АКТ ОБСЛЕДОВАНИЯ
объекта социальной инфраструктуры
К ПАСПОРТУ ДОСТУПНОСТИ ОСИ
№ 1

- 1.1. Наименование (вид) объекта: нежилое здание
1.2. Адрес объекта: 636785 Томская область, г.Стрежевой, 4 мкр.д.459
1.3. Сведения о размещении объекта:
- часть здания 2 этажей, 2426,4 кв.м
- наличие прилегающего земельного участка (имеется)
1.4. Год постройки здания 1987, последнего капитального ремонта _____ - _____
1.5. Дата предстоящих плановых ремонтных работ: текущего 2023г.

- 1.6. Название организации (учреждения), (полное юридическое наименование – согласно Уставу, краткое наименование) Муниципальное дошкольное образовательное учреждение «Детский сад городского округа Стрежевой» структурное подразделение «Золотая рыбка» (МДОУ «Детский сад Стрежевой» СП «Золотая рыбка»)
1.7. Юридический адрес организации (учреждения) Томская обл., г.Стрежевой, 3ГГ, дом 25
Фактический адрес организации (учреждения) Томская обл., г. Стрежевой, 4 мкр, д. 459
1.8. Основание для пользования объектом: Оперативное управление
1.9. Форма собственности: Муниципальная
1.10. Территориальная принадлежность: Муниципальная
1.11. Вышестоящая организация: Муниципальное учреждение Управления образования Администрации городск

Фото 8 - Путь движения на территории.

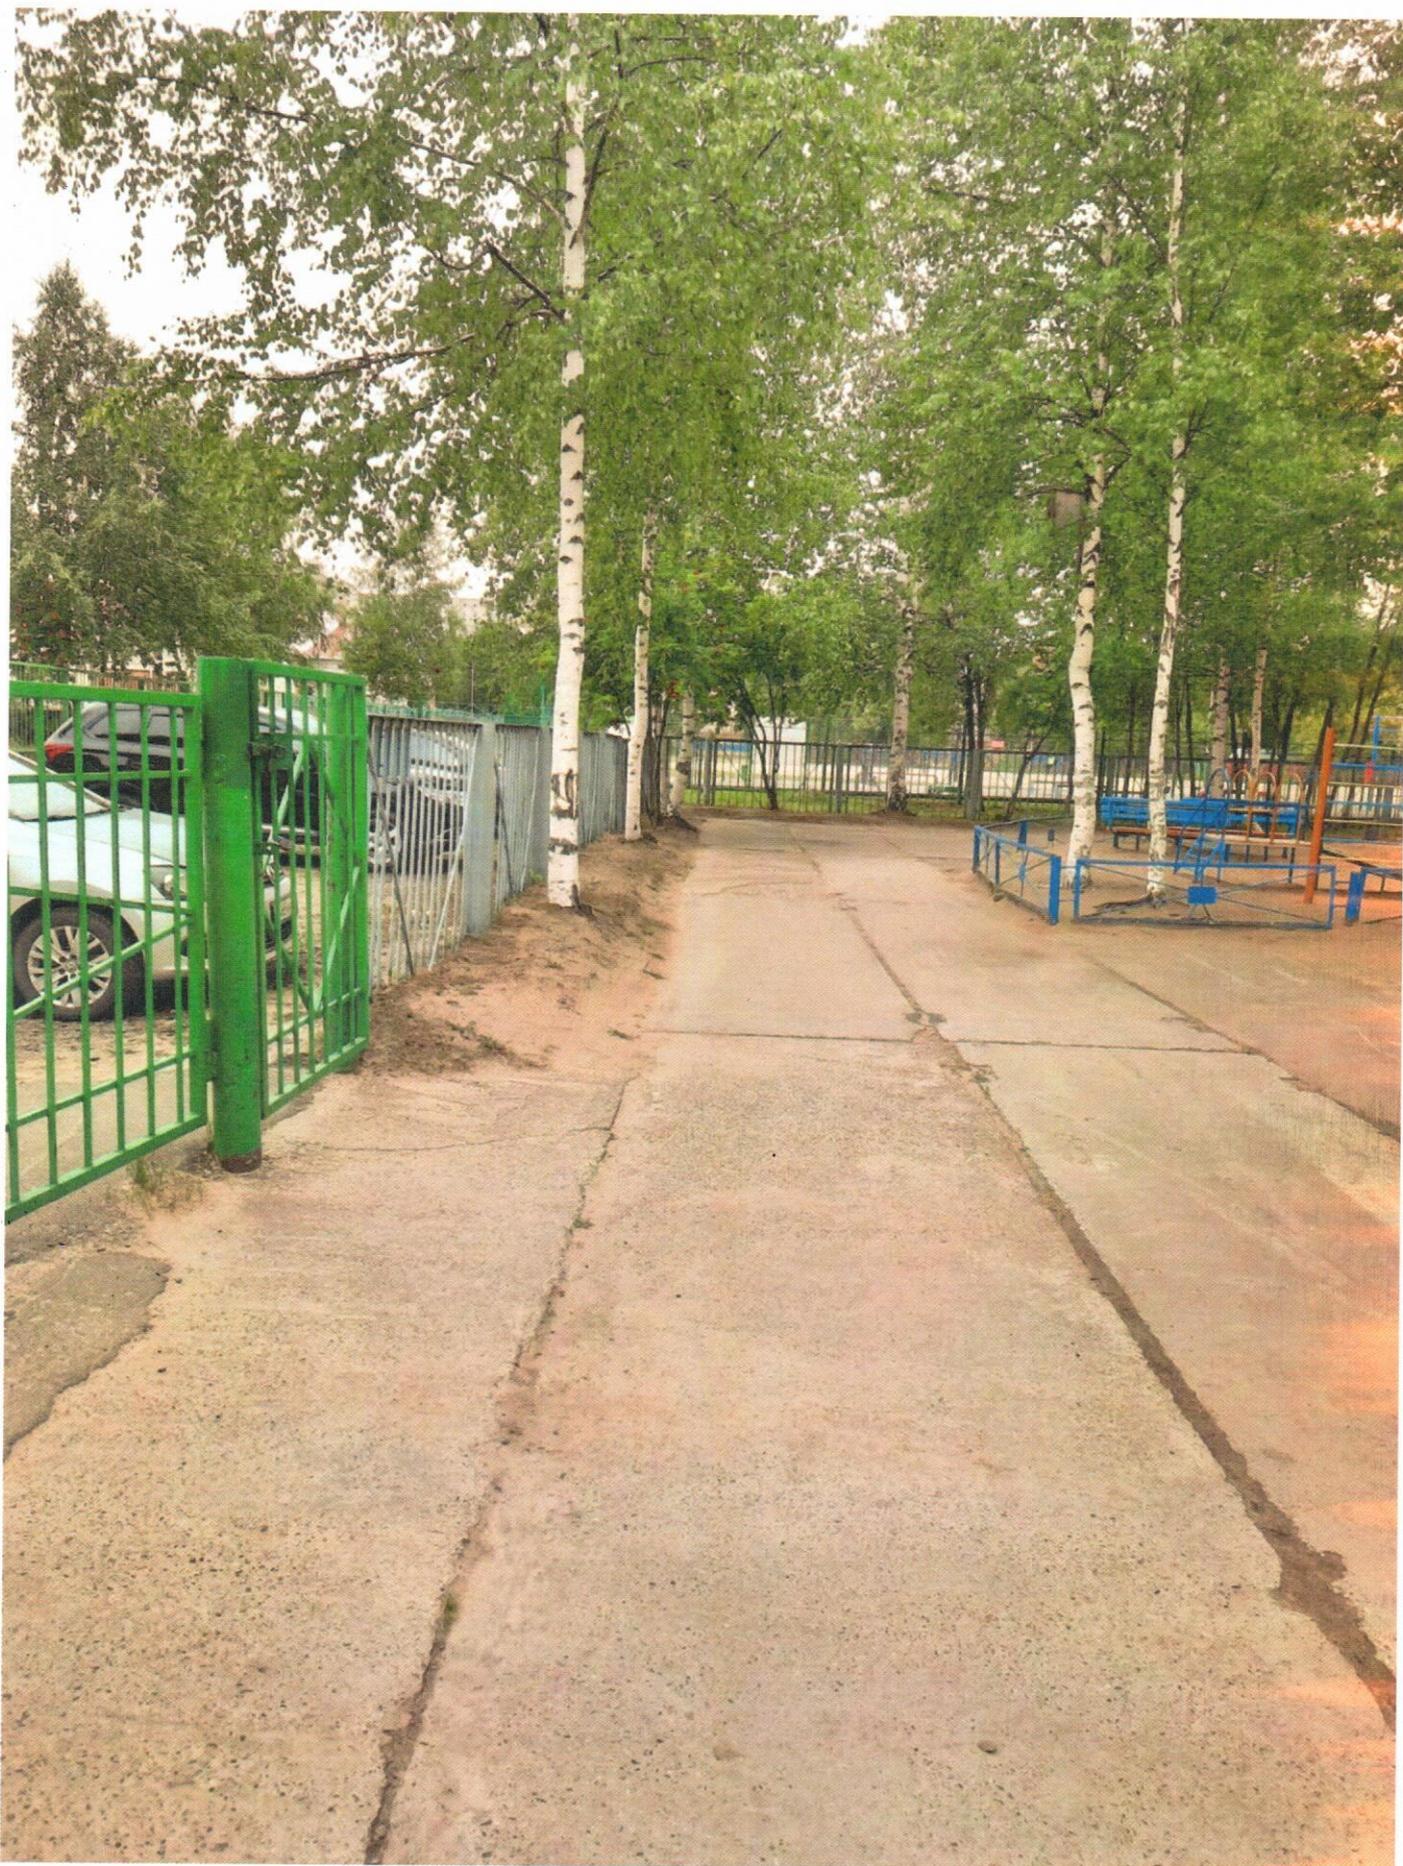
1.2	Путь (пути) движения на территории	есть	--	8,9,10	1. Частичное отсутствие бордюрных пандусов, перепад высот в местах съезда на проезжую часть превышает 0,015 м (п. 4.1.8). Высота бордюров и бортовых камней не соответствует нормам. Текущая высота колеблется от 0,06 м до 0,1 м; 2. Частичное отсутствие тактильных средств для слепых (п. 4.1.10).	К, О, С	Согласно п. 4.1.8 СП 59.13330.2012 «При устройстве съездов с тротуара на транспортный проезд уклон должен быть не более 1:12, а около здания и в затесненных местах допускается увеличивать продольный уклон до 1:10 на протяжении не более 10 м. Бордюрные пандусы на пешеходных переходах должны полностью располагаться в пределах зоны, предназначенной для пешеходов, и не должны выступать на проезжую часть. Перепад высот в местах съезда на проезжую часть не должен превышать 0,015 м». п. 4.1.9 «Высоту бордюров по краям пешеходных путей на территории рекомендуется принимать не менее 0,05 м. Перепад высот бордюров, бортовых камней вдоль эксплуатируемых газонов и озелененных площадок, примыкающих к путям пешеходного движения, не должен превышать 0,025 м». п. 4.1.10 «Тактильные средства, выполняющие предупредительную функцию на покрытии пешеходных путей на участке, следует размещать не менее чем за 0,8 м до объекта информации или начала опасного участка, изменения направления движения, входа и т.п. Ширина тактильной полосы принимается в пределах 0,5 - 0,6 м».	Ремонт текущий: 1. Устройство бордюрных пандусов, перепад высот в местах съезда на проезжую часть не должен превышать 0,015 м; 2. Приведение в соответствие с нормами перепадов высот бордюров и бортовых камней; 3. Устройство тактильных средств не целесообразно в связи с особенностями района.

Фото 13 – Входная дверь . Отсутствуют фиксаторы положений «открыто» и «закрыто», а также отсутствует контрастная маркировка

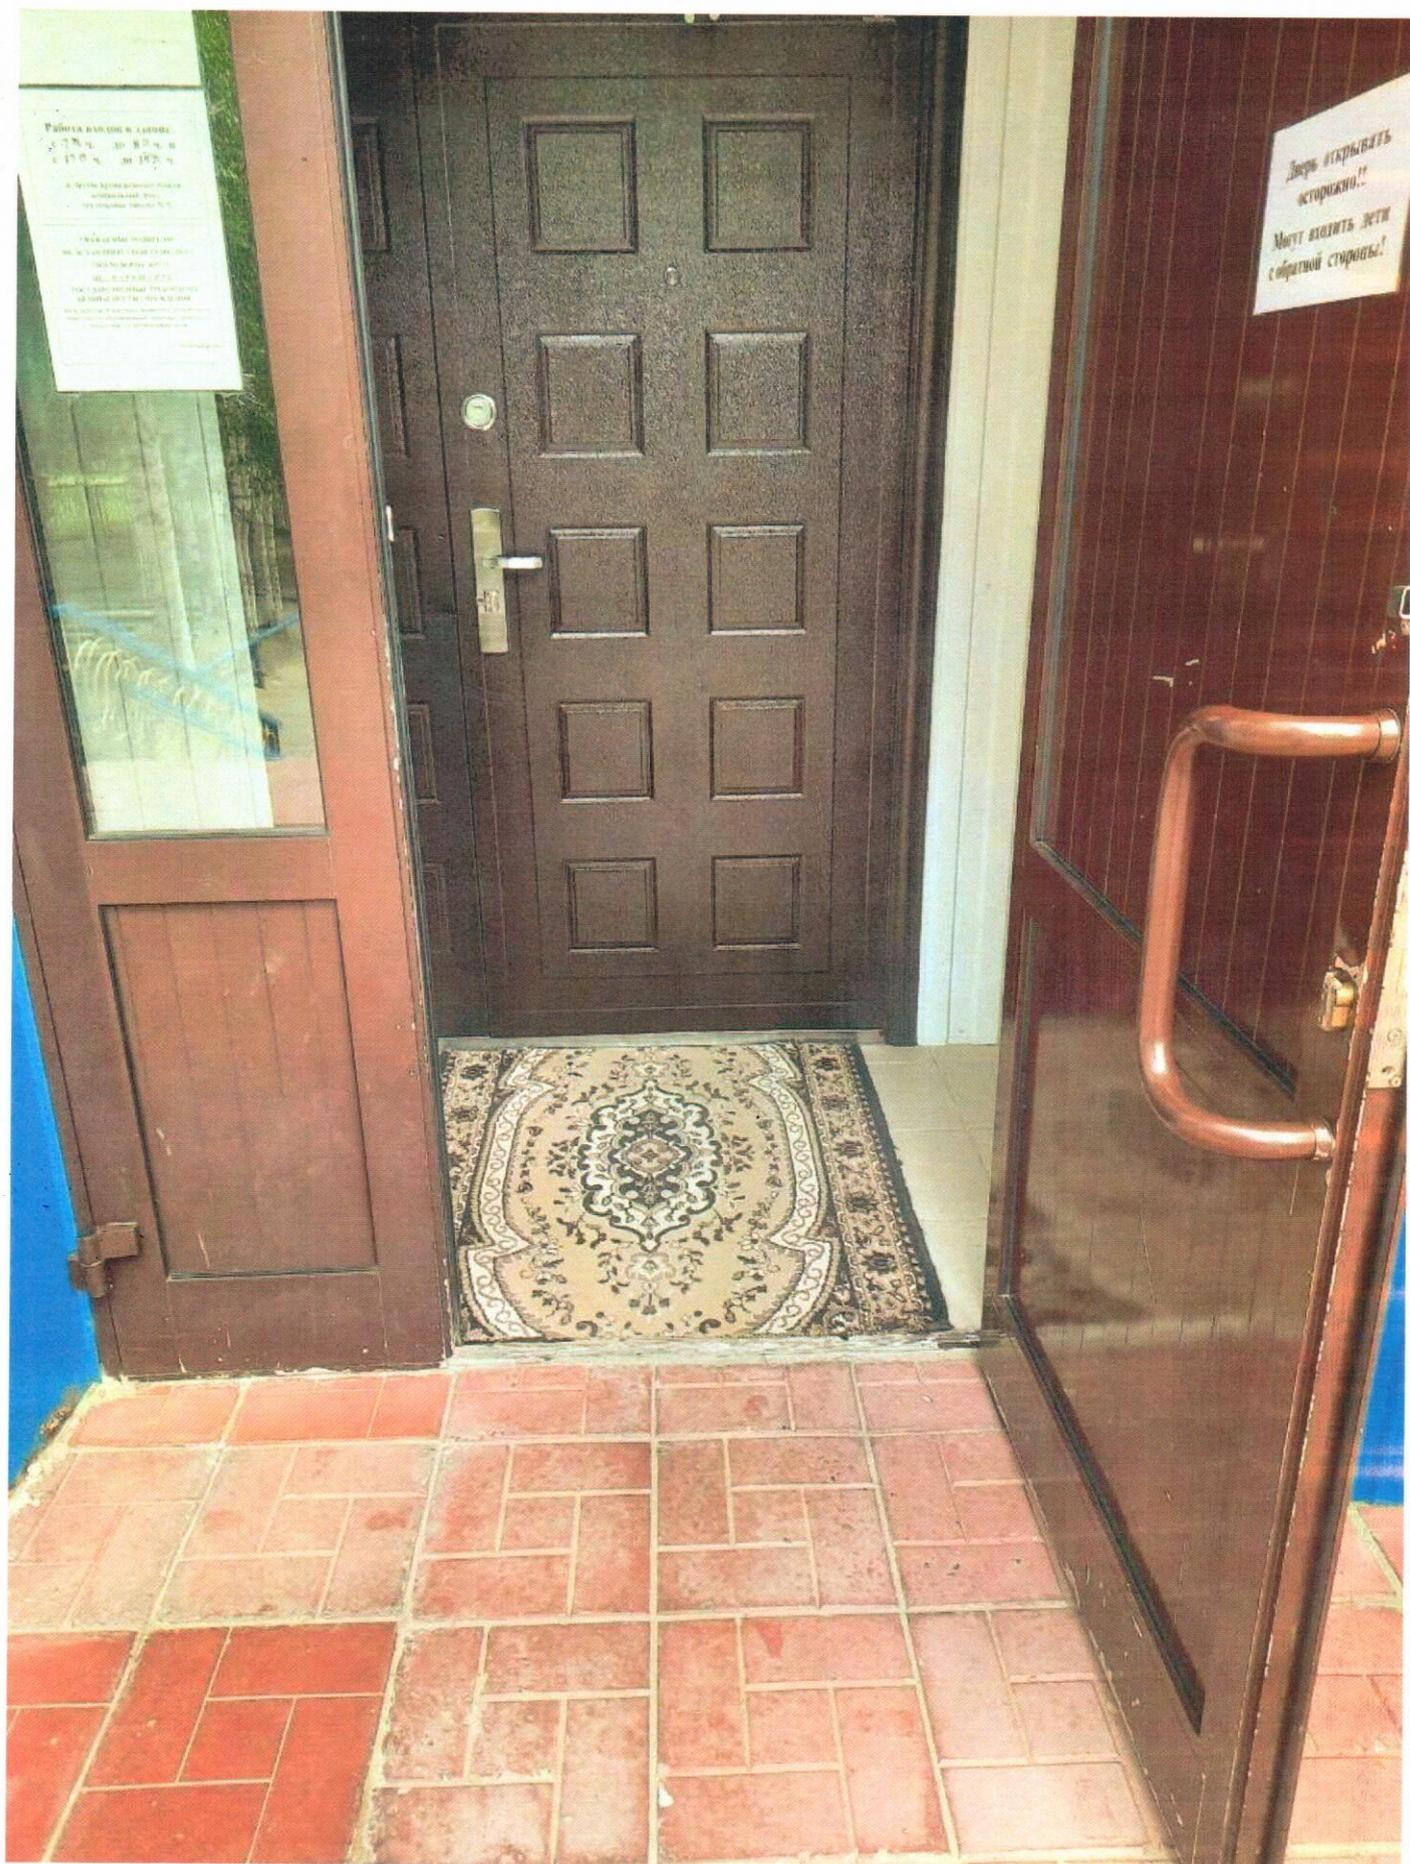
2.4	Дверь (входная)	есть	--	11, 12, 13	1. Вторые входные двери имеют пороги 0,05 м (п. 5.1.4); 2. Отсутствие контрастной маркировки (п. 5.1.5); 3. Отсутствие фиксаторов в положениях «открыто» и «закрыто» (п. 5.1.6).	К, О, С	<p>Согласно п. 5.1.4 СП 59.13330.2012 «Входные двери должны иметь ширину в свету не менее 1,2 м. ...</p> <p>Наружные двери, доступные для МГН, могут иметь пороги. При этом высота каждого элемента порога не должна превышать 0,014 м».</p> <p>п. 5.1.5 Прозрачные двери на входах и в здании, а также ограждения следует выполнять из ударопрочного материала. На прозрачных полотнах дверей следует предусматривать яркую контрастную маркировку высотой не менее 0,1 м и шириной не менее 0,2 м, расположенную на уровне не ниже 1,2 м и не выше 1,5 м от поверхности пешеходного пути.</p> <p>п. 5.1.6 Входные двери, доступные для входа инвалидов, следует проектировать автоматическими, ручными или механическими. Они должны быть хорошо опознаваемы и иметь символ, указывающий на их доступность. Целесообразно применение автоматических распашных или раздвижных дверей (если они не стоят на путях эвакуации).</p> <p>На путях движения МГН рекомендуется применять двери на петлях одностороннего действия с фиксаторами в положениях "открыто" или "закрыто". Следует также применять двери, обеспечивающие задержку автоматического закрывания дверей, продолжительностью не менее 5 секунд. Следует использовать распашные двери с доводчиком (с усилием 19,5 Нм).</p>	<p>Ремонт капитальный:</p> <p>1. Рекомендуется установка дверей на петлях одностороннего действия с фиксаторами в положениях «открыто» и «закрыто», с порогами высотой не более 0,014м. До замены дверей рекомендуется применение аппарели – накладной конструкции через препятствие для проезда инвалида на кресле-коляске;</p> <p>2. Нанесение контрастной маркировки на прозрачных полотнах дверей.</p>

Фото 14 - тамбур

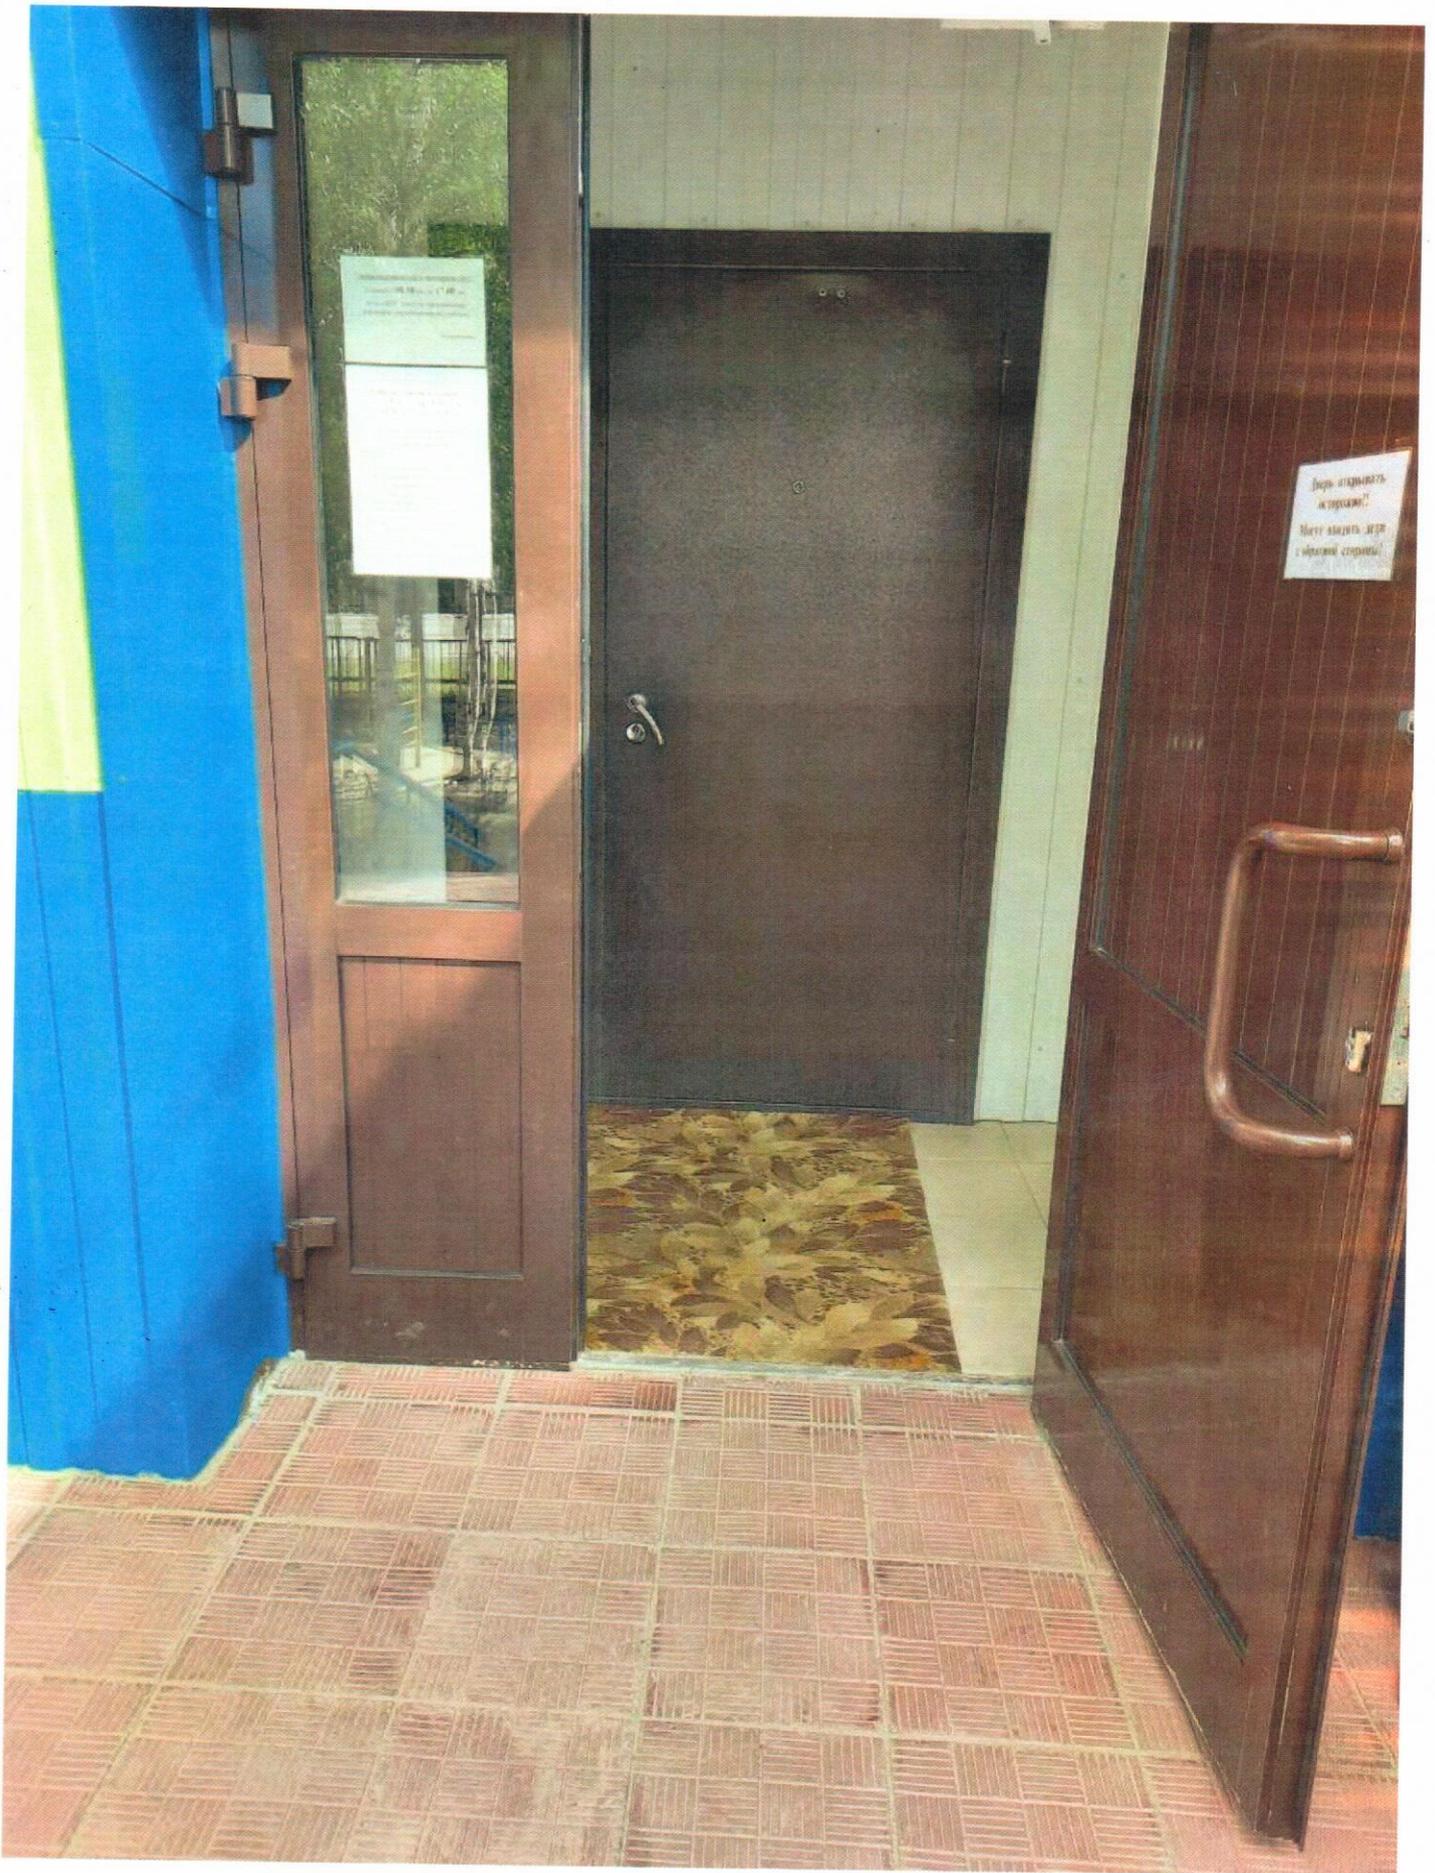
2.5	Тамбур	есть	--	13, 14	1. Отсутствие предупреждающих тактильных средств для слепых перед дверями (п. 5.2.3)	К, О, С, Г, У	<p>Согласно п. 5.2.3 СП 59.13330.2012 «Участки пола на путях движения на расстоянии 0,6 м перед дверными проемами и входами на лестницы, а также перед поворотом коммуникационных путей должны иметь тактильные предупреждающие указатели и/или контрастно окрашенную поверхность в соответствии с ГОСТ Р 12.4.026. Рекомендуется предусматривать световые маячки».</p>	<p>Ремонт текущий:</p> <p>1. Рекомендуется нанесение тактильных средств за 0,6 м перед дверными проемами.</p>
	ОБЩИЕ требования к зоне	есть	--	--	1. Отсутствие приспособленного для МГН входа в здание (п. 5.1.1).	К, О, С, Г, У	<p>Согласно п.5.1.1 СП 59.13330.2012 «В здании должен быть как минимум один вход, доступный для МГН, с поверхности земли и из каждого доступного для МГН</p>	<p>Технические решения невозможны</p> <p>организация помощи</p>
